南京江北新区管理委员会建设项目批前公示

NO. 新区2018G03地块项目规划许可变更

该项目于2019年9月12日领取建设工程规划许可证（证号：建字第320111201910401号）。因施工图审查修改及项目进一步深化，对该项目进行调整，具体调整内容如下：

1#办公北立面图

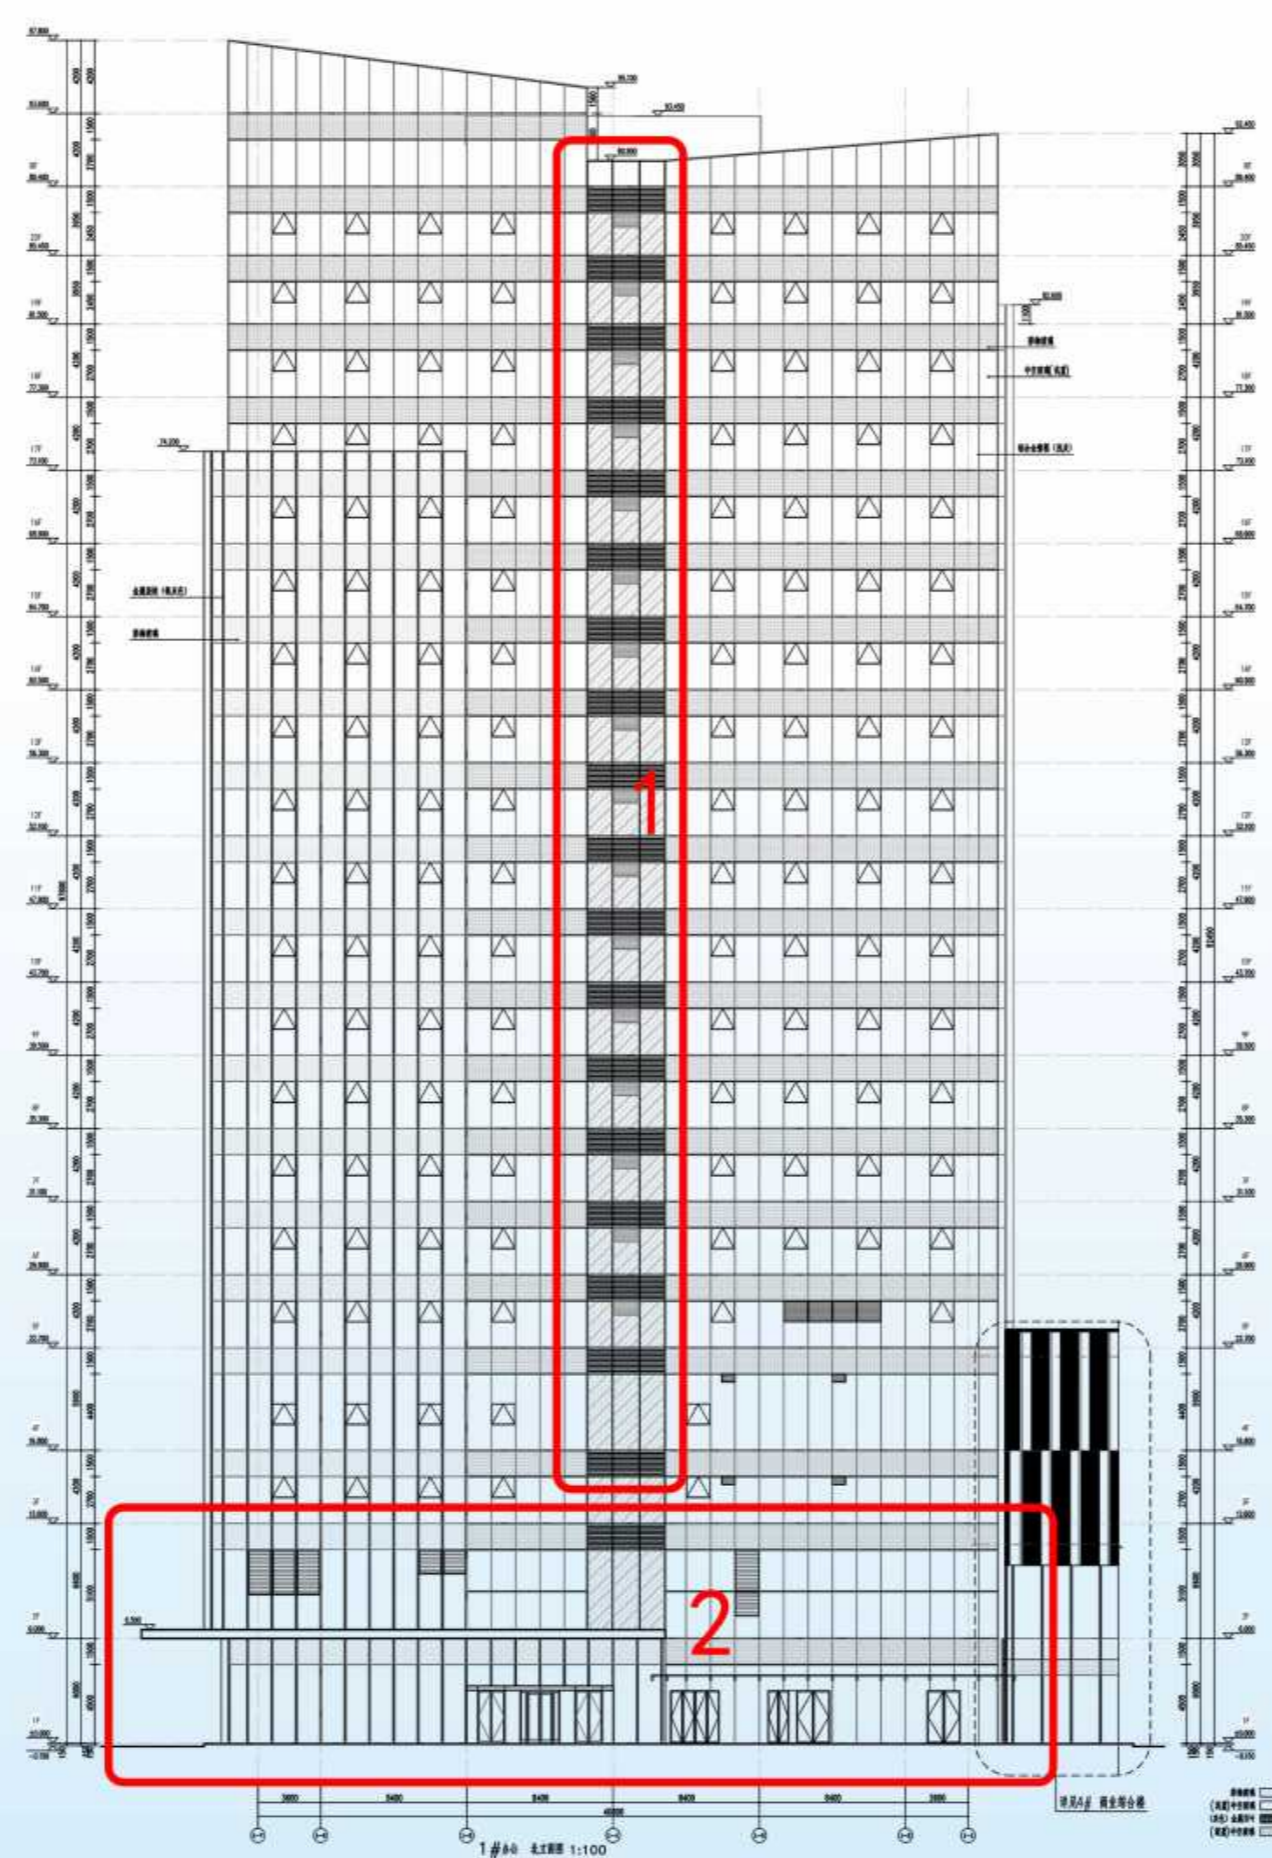
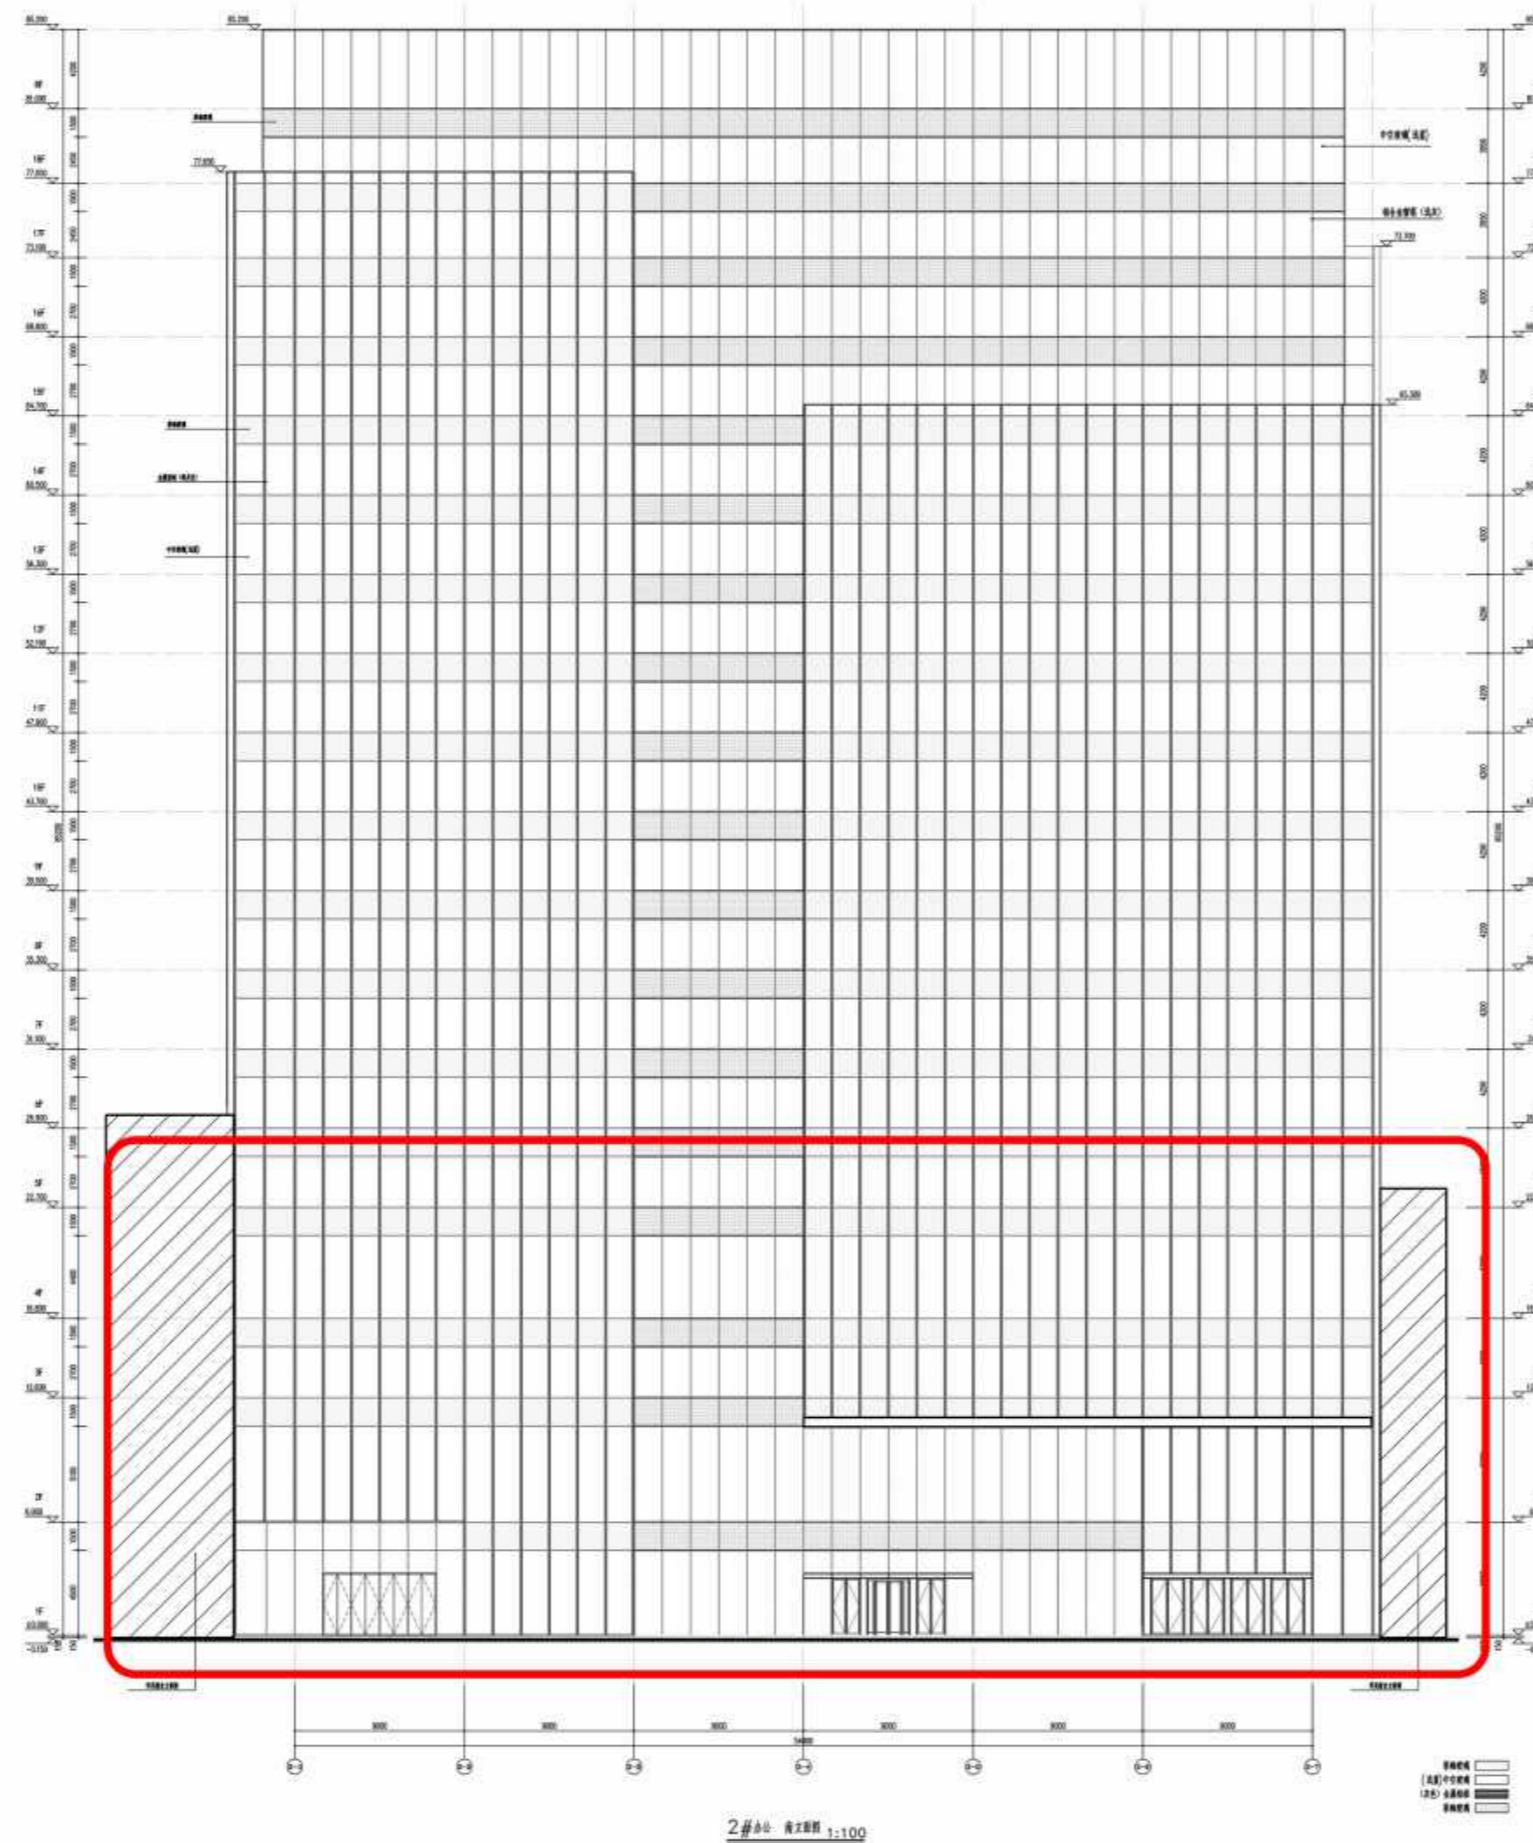
- 1#办公：1. 根据暖通专业设计要求，增加建筑外立面进风、排风百叶。
2. 根据4#商业裙房子项调整，修改首层出入口门的位置及数量。
